设计修改通知便函

建设单位	三明城投集团房地产开发有限公司	主送单位	建设单位
工程名称	明城金澜湾（三期）	抄送单位	质检 监理 施工单位
工程编号	J2020-2	发文日期	2023年4月

设计修改通知便函

设计修改通知便函

附图四

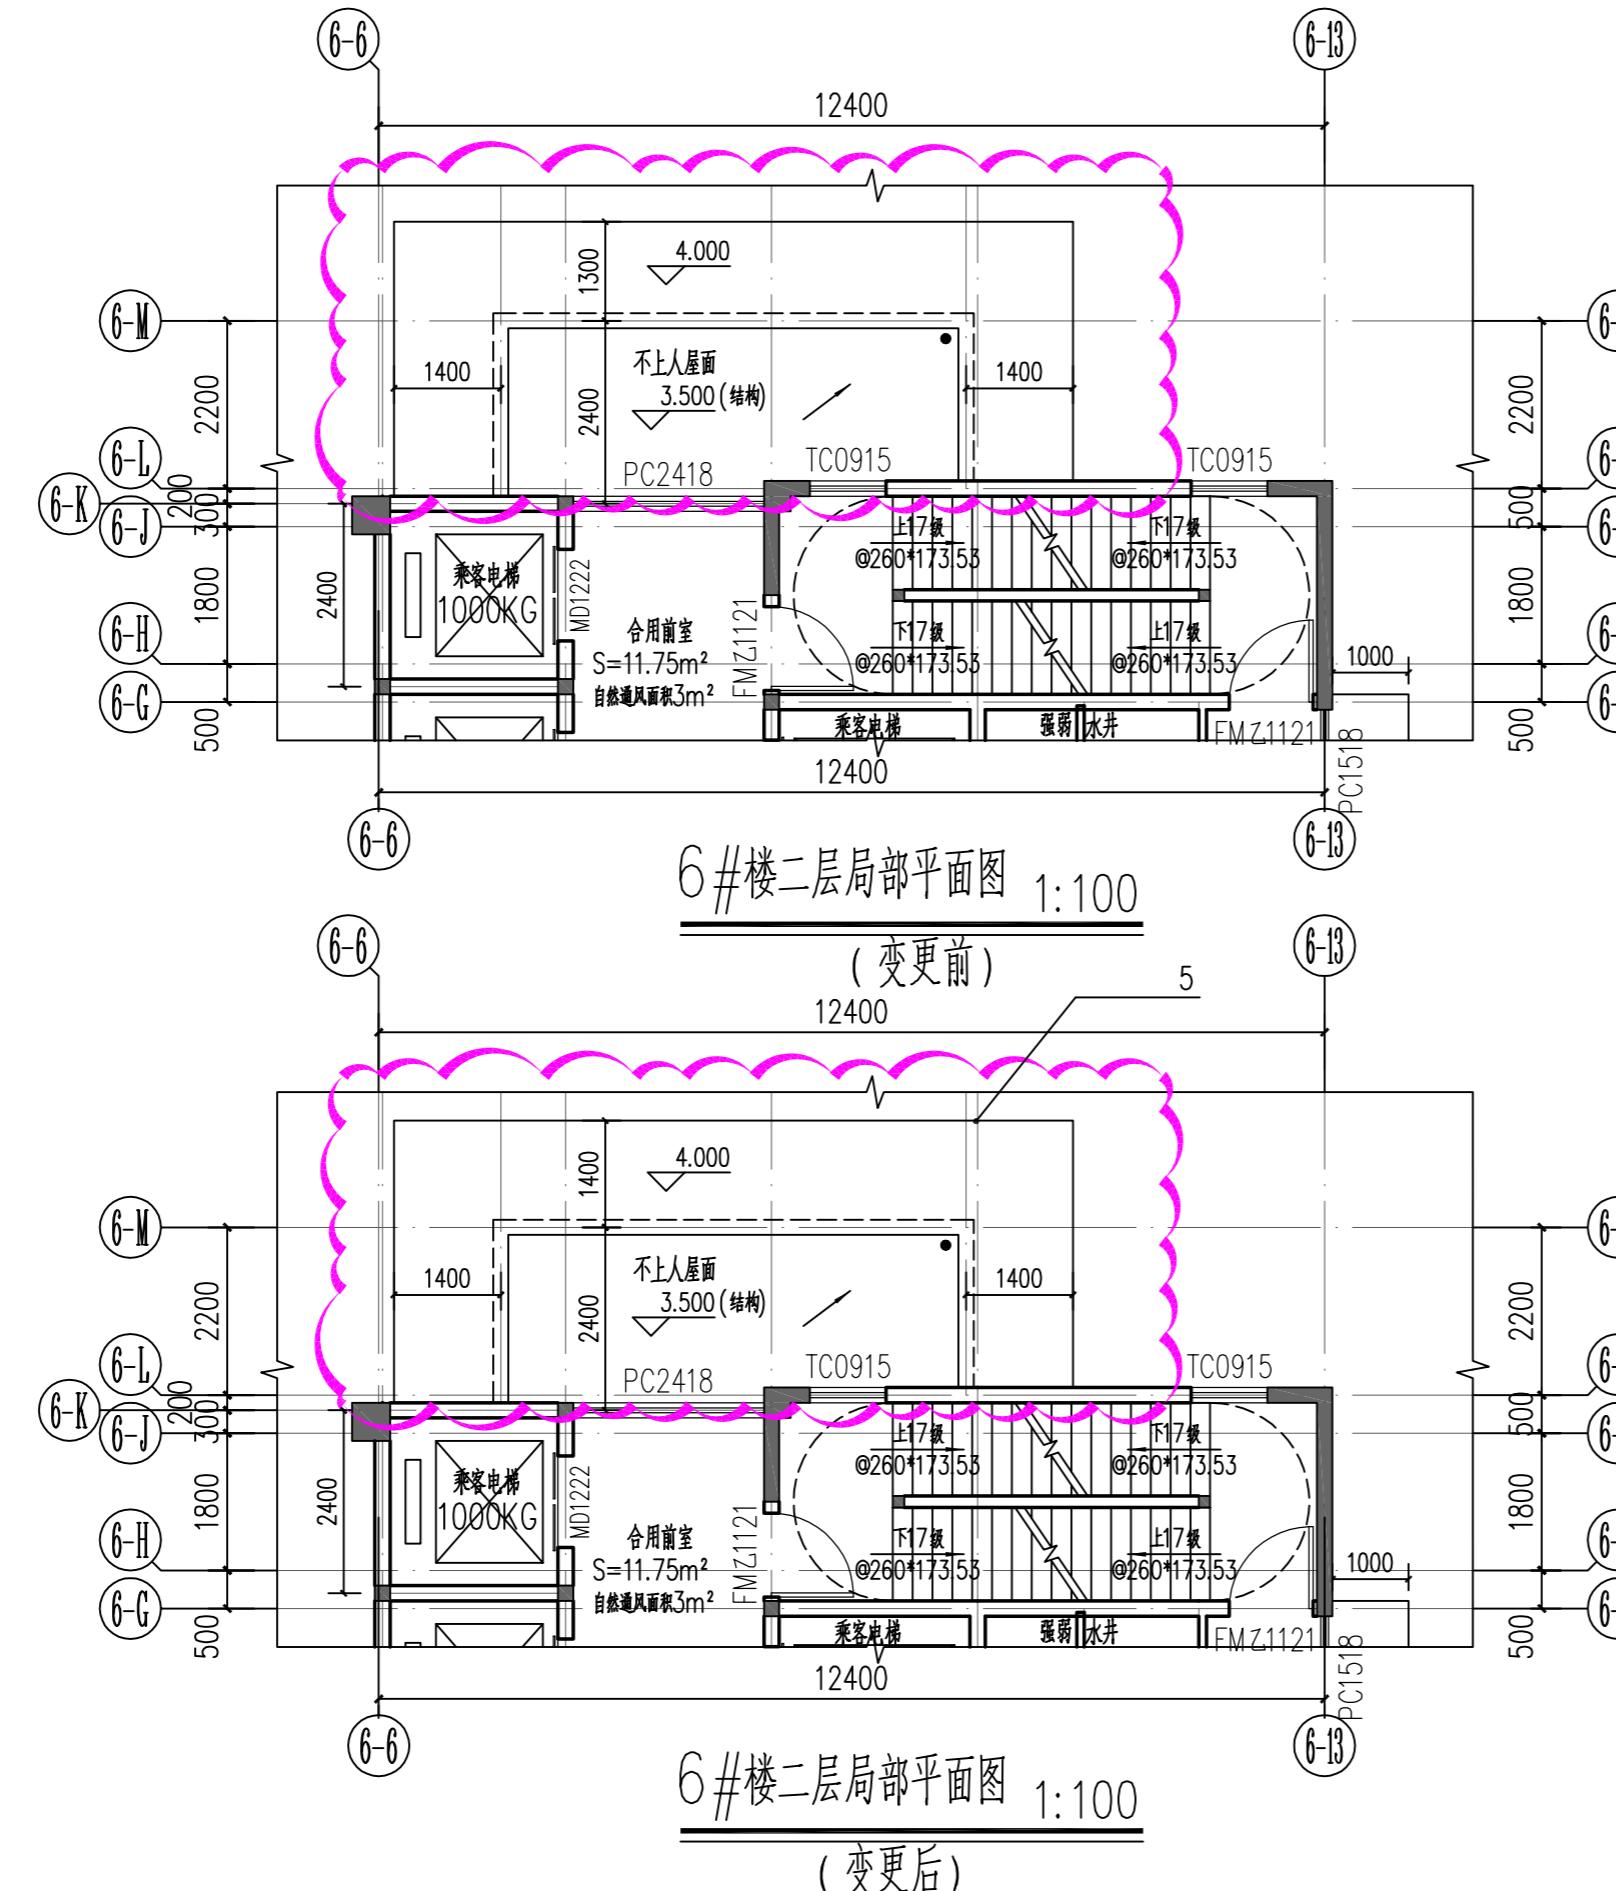
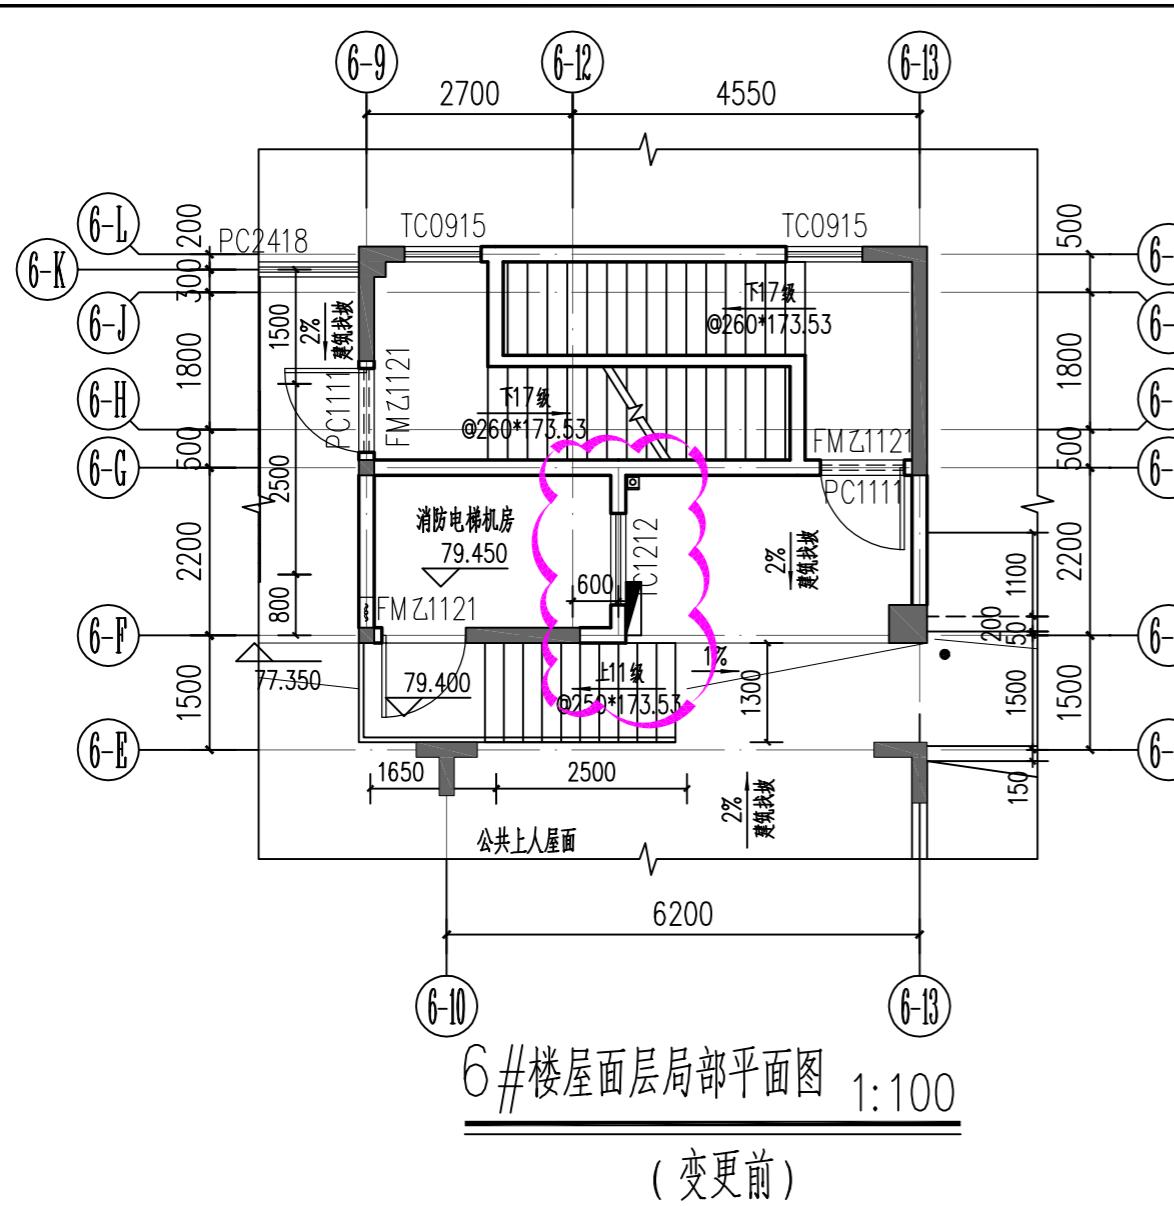
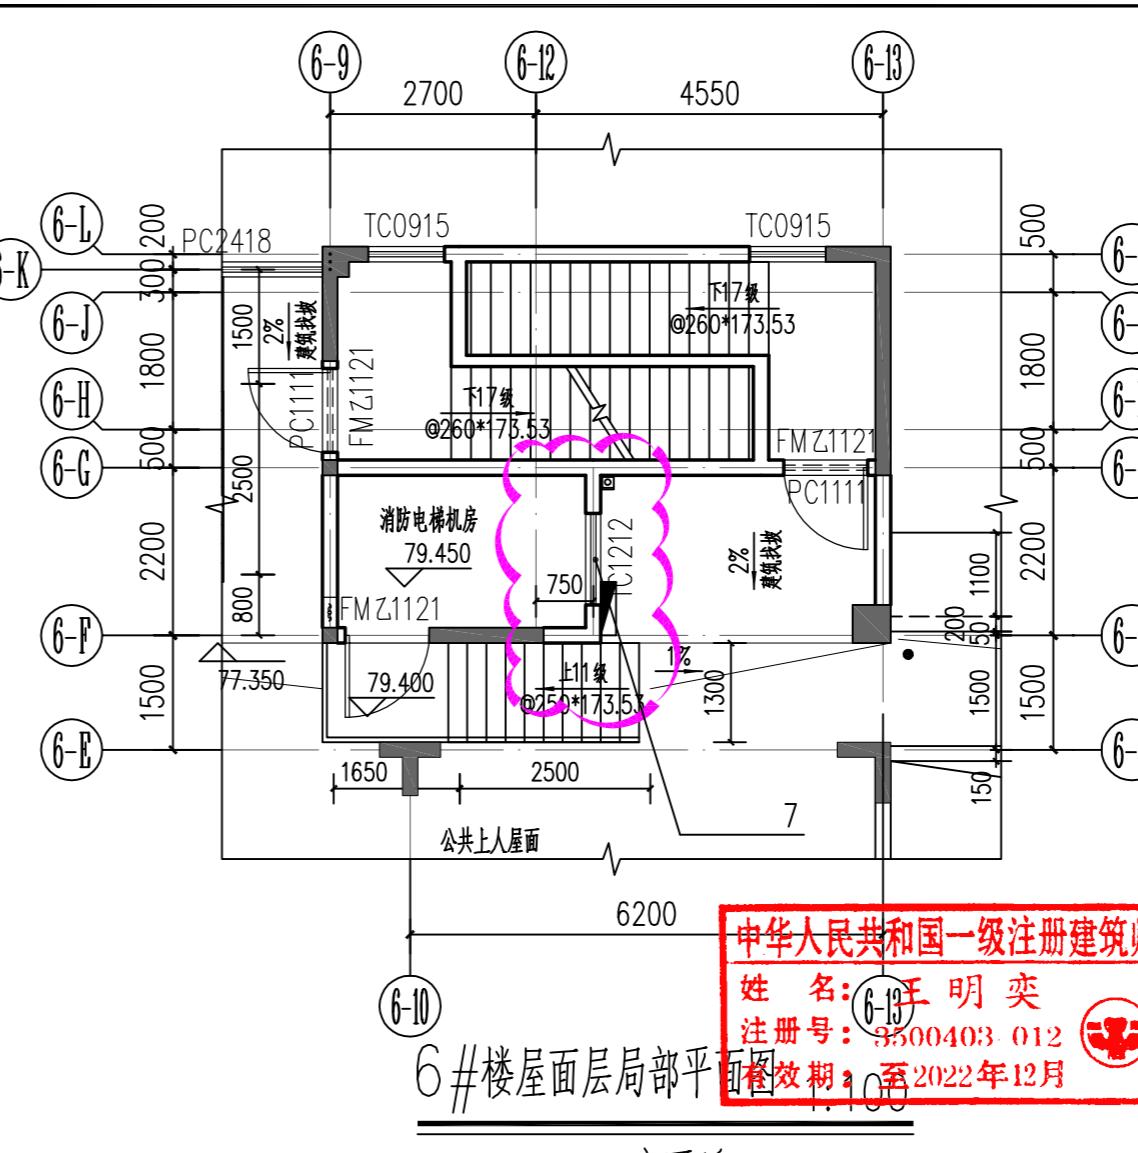
6#楼变更如下

5,6-1/7~6-12交6-M轴门廊顶盖范围调整

6、6#楼局部剪力墙结建不一致 现统一按结构施工 不涉及面积变化

具体详云线部

8#楼一层局部平面图 1:10

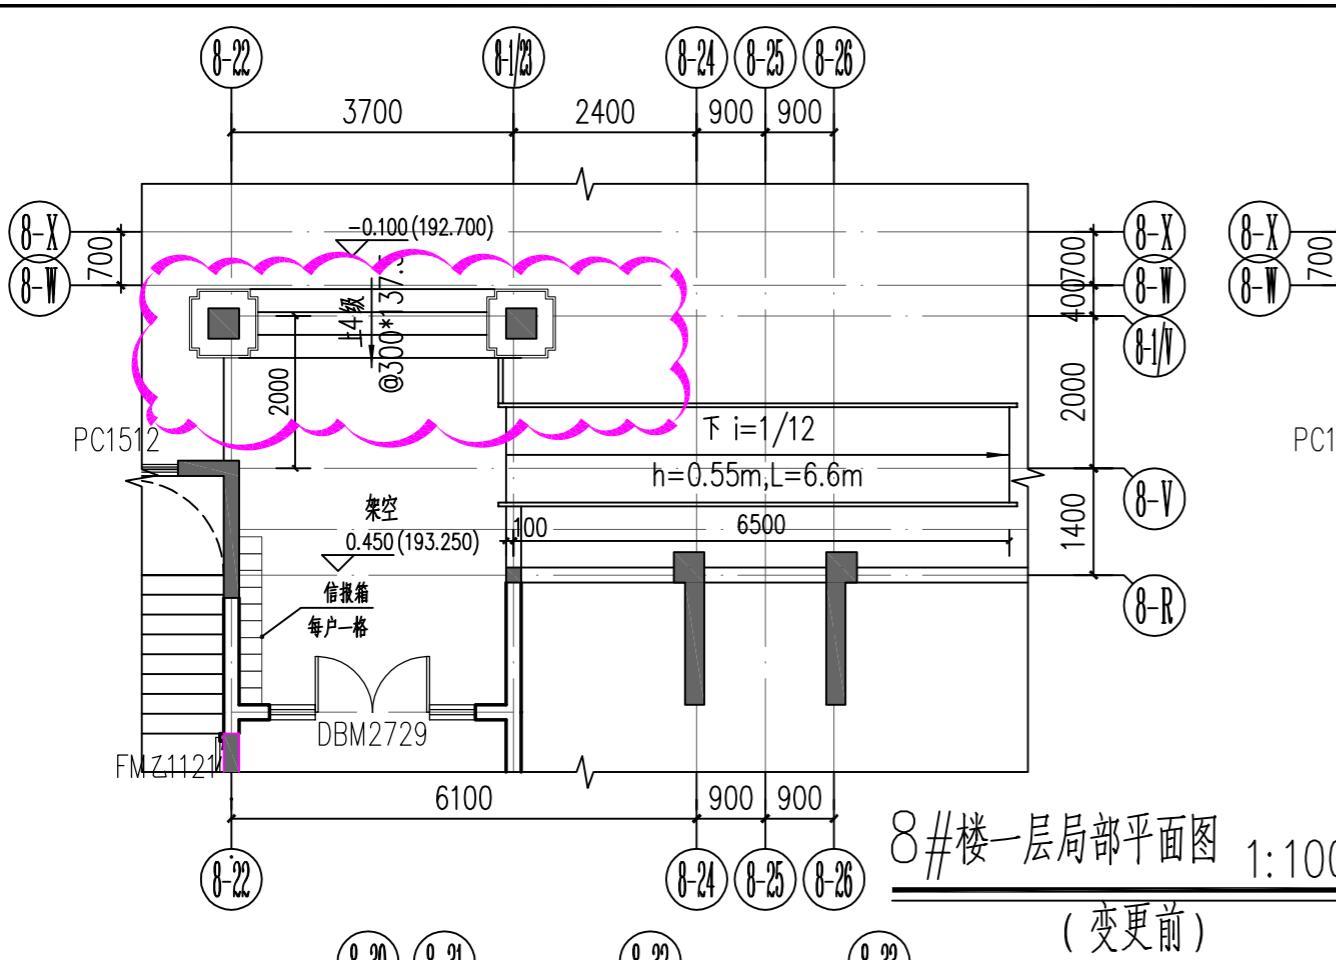
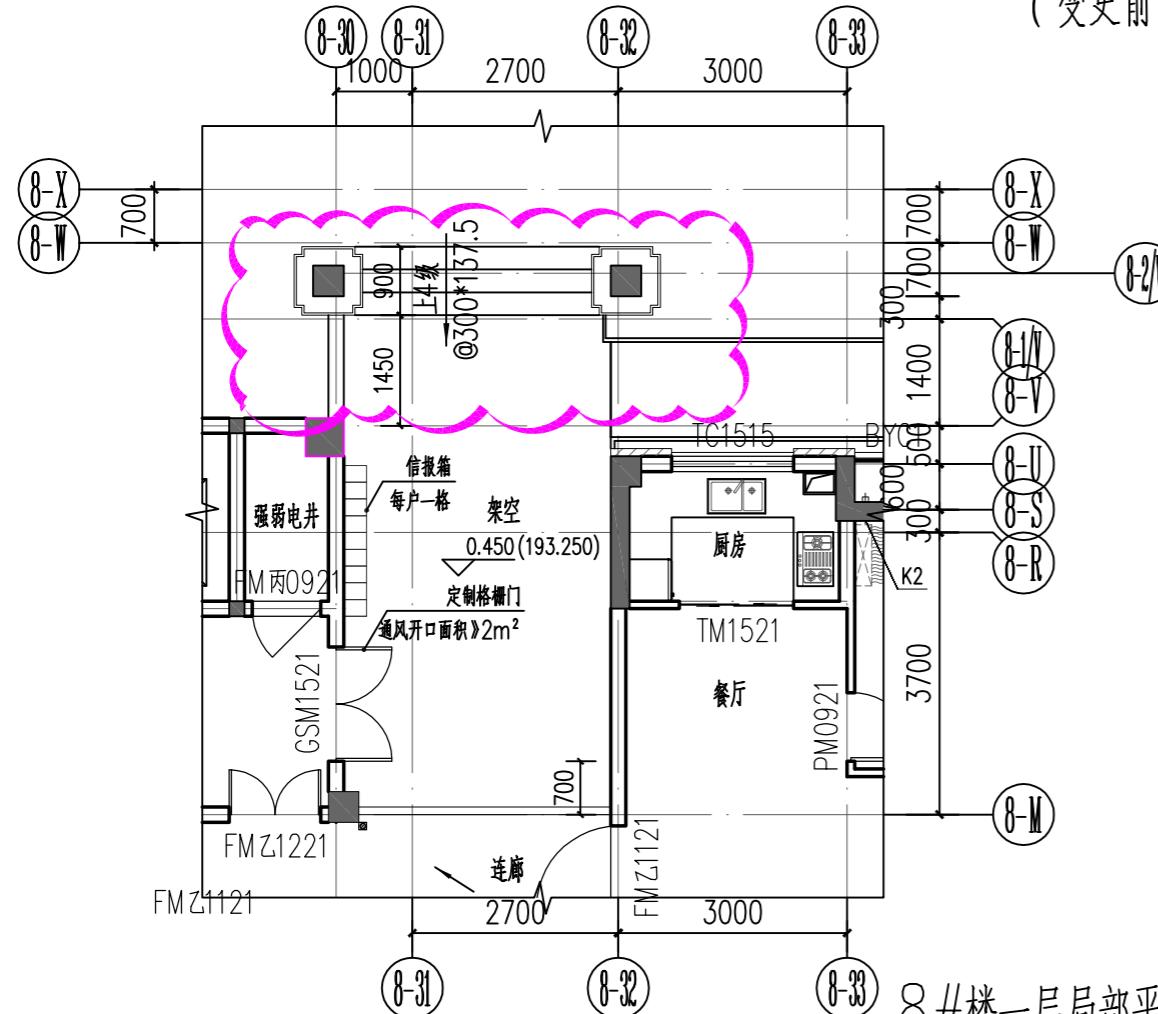
6#楼变更如下

7、6-12交6-F~6-G轴墙体向6-13轴移动0.15m，具

8#楼变更如下

- 1、8-22~8-1/23交8-V~8-W轴门廊柱向8-T轴移动0.60m，具体详
2、8-30~8-32交8-V~8-W轴门廊柱向8-V轴移动0.30m，具体详
3、8#楼户室内除卫生间、厨房墙体有砌外其余隔墙均为自理无需砌筑。
4、原方案文本层平面剪力墙及柱调整为与施工图一致，不涉及面积变化

8#楼二层局部平面图 1:100

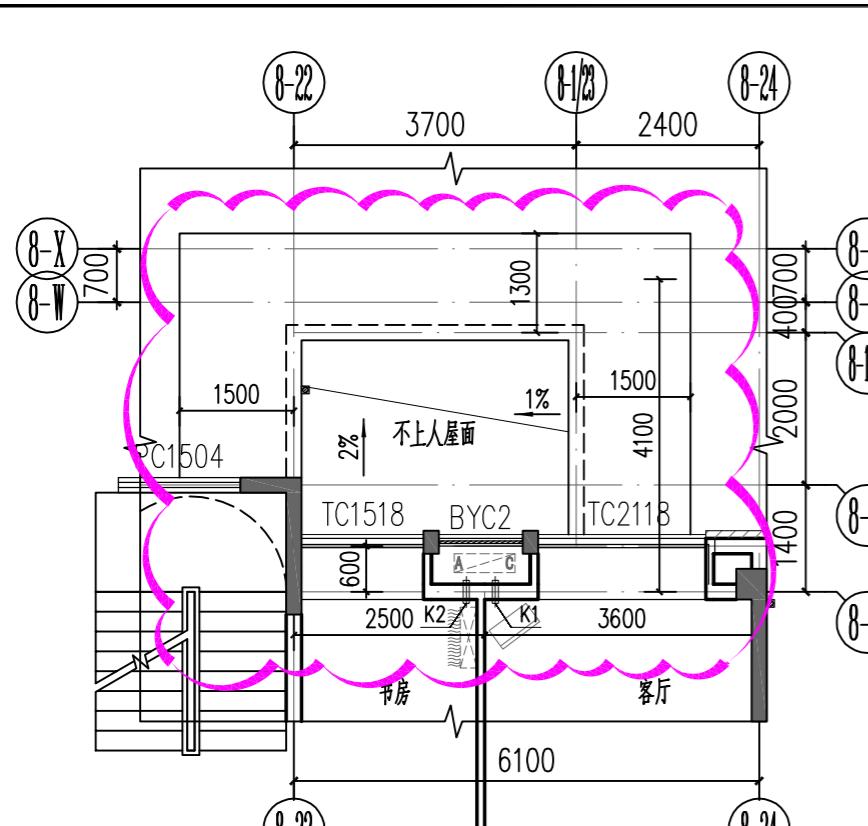
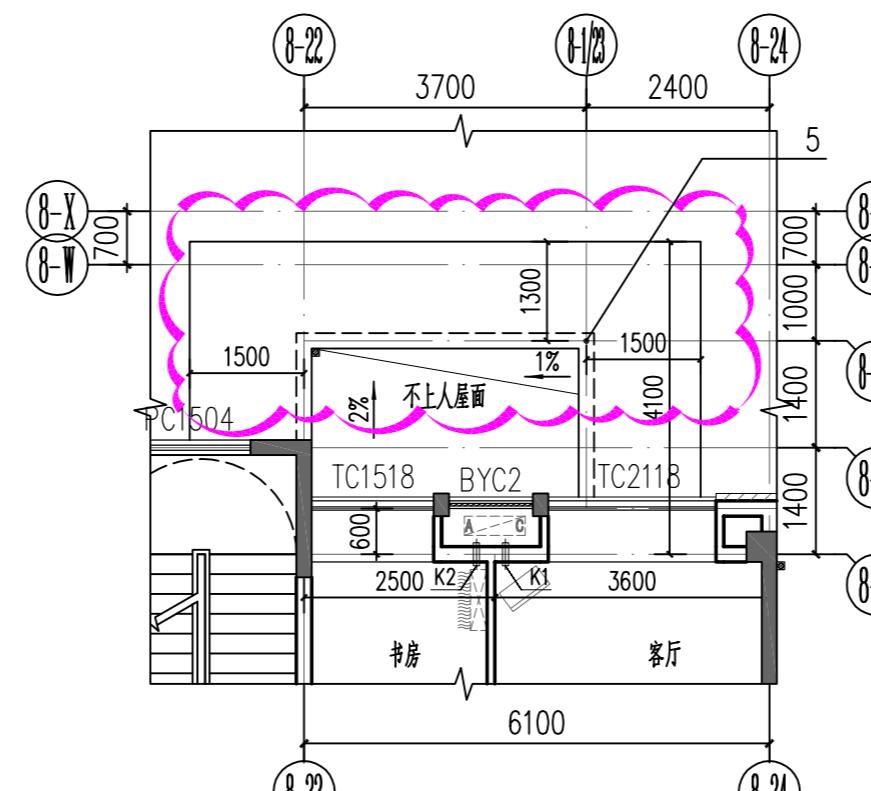
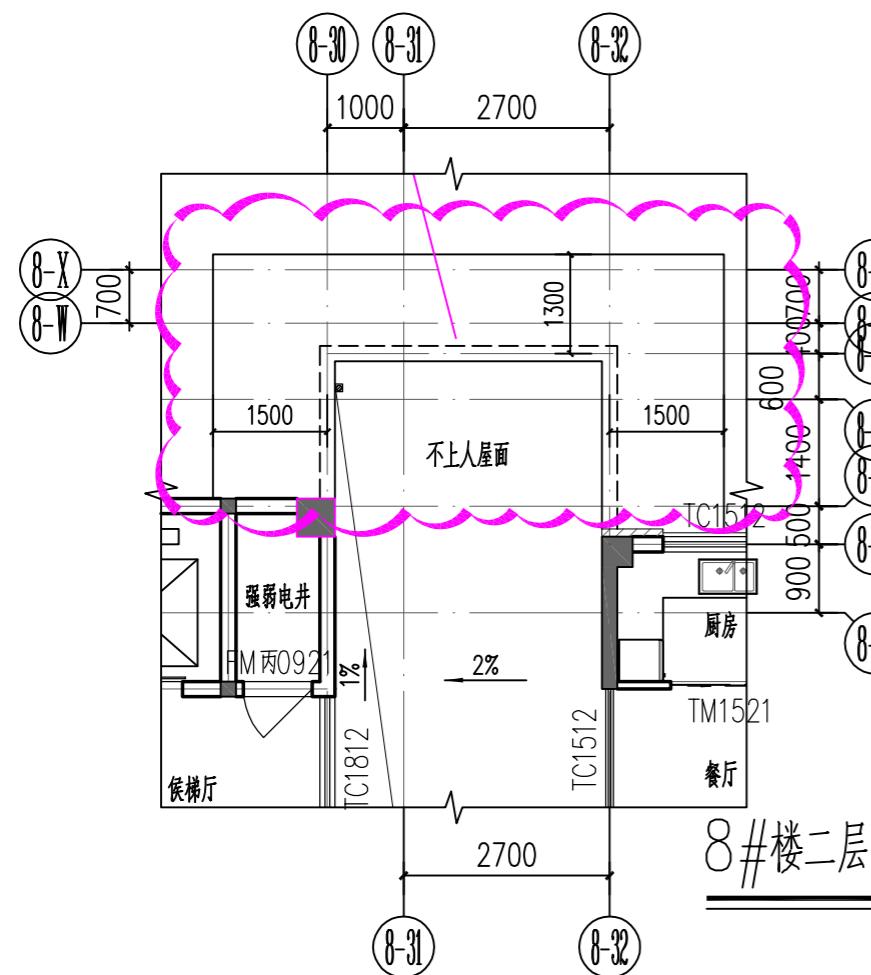
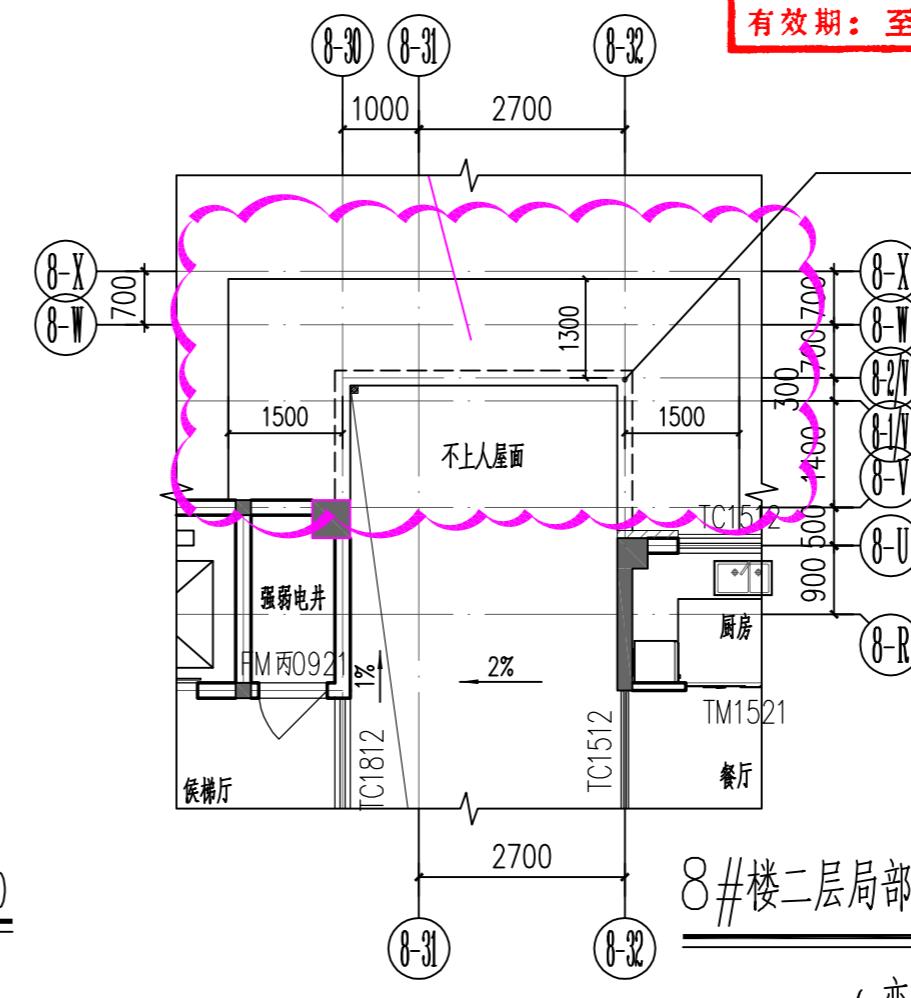
8#楼变更如下:

5. 8-22~8-1/23交8-V~8-X轴, 8-30~8-32交8-V~8-X轴门廊屋面尺寸调整, 具体详见云线部分。
